海龍二號離岸風力發電計畫
環境影響說明書
書面意見回覆說明

中華民國 106 年 6 月

子 目 錄

圖 3.2.4-1 海上監測的系統示意圖

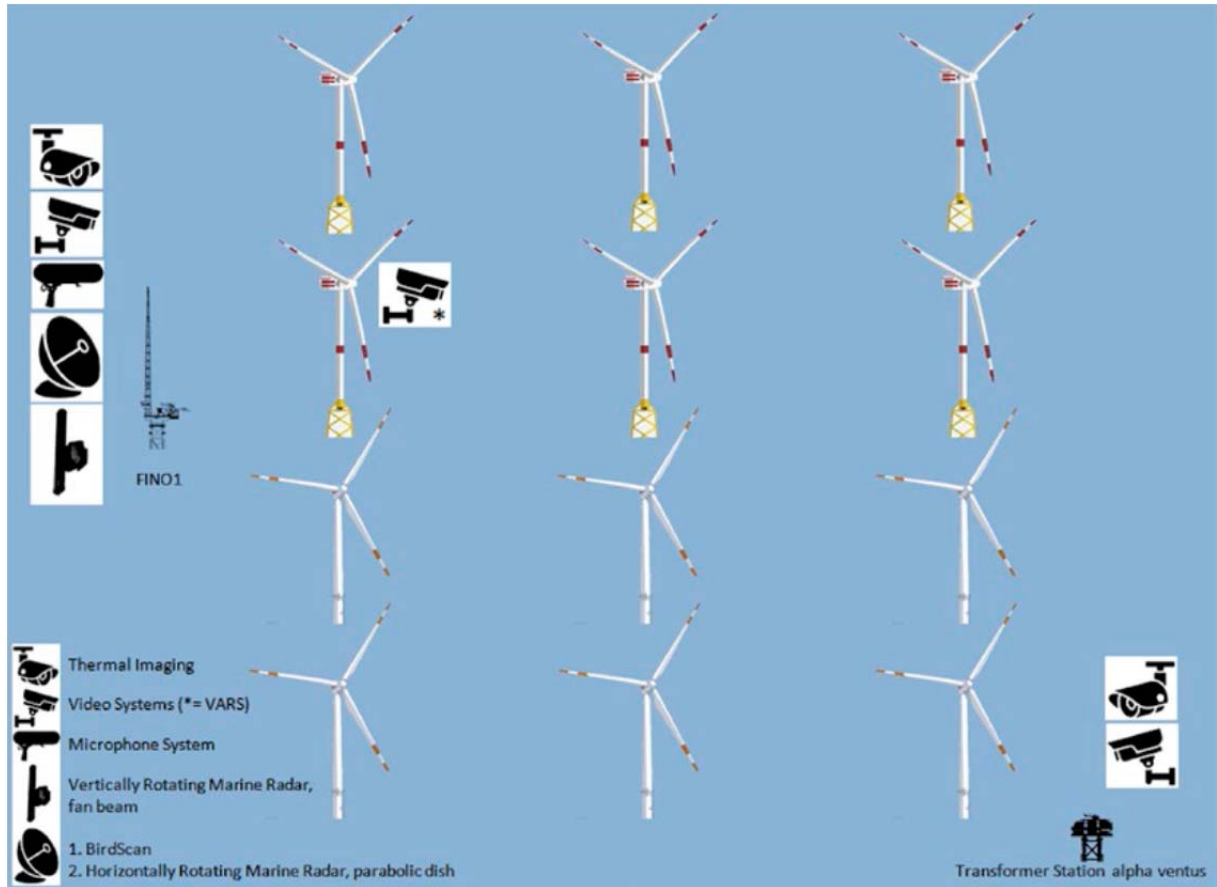
四、國外風機如何監視風場運作情形？安全+生態監測即時上網。

說明：敬謝委員指教。目前以德國在海上監測的系統較為完整，以海上觀測平台架設監視器、熱影像、音波麥克風、水平雷達、垂直雷達等儀器，透過海纜在上岸點設置接收站，後端以自動化分析系統和專家系統，即時反應海上狀況。

圖 3.2.2-1 大彰化、海龍、海鼎等離岸風力發電計畫纜線分布示意圖

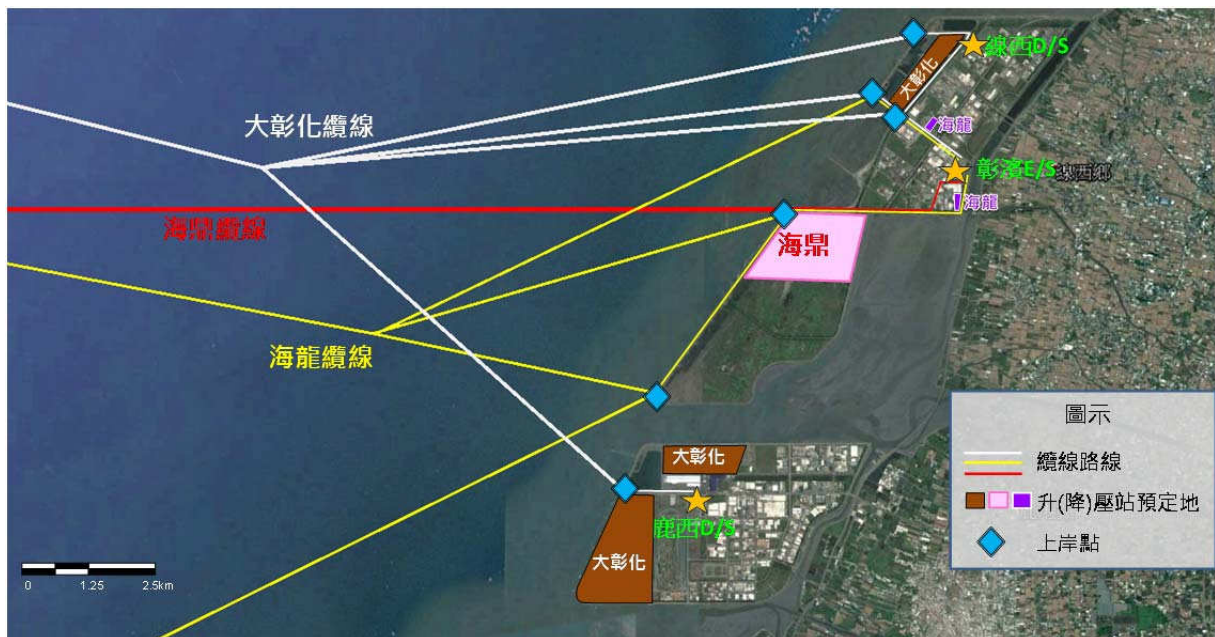
一、整體開發內容除了風場外，亦包含海陸纜、變電站等離岸風電相關設施，而本次9案之海纜確穿越「中華白海豚野生動物重要棲息環境」，因此請開發單位修改相關敘述內容，建議將各環境敏感區域(如台灣重要野鳥棲地、中華白海豚野生動物重要棲息環境、大肚溪口野生動物保護區...等)套繪於相關圖資中，並就整體開發內容造成之影響進行評估，提出衝擊減輕及生態補償措施。

陸域工程(包含上岸點、陸纜及升壓站)均位於彰化濱海工業區內，本計畫未來將視升(降)壓站用地、台電變電所取得和細部規劃設計(因海底地形探測尚需進一步釐清，故尚未確定上岸點位置)，選擇其中一處規劃設置。
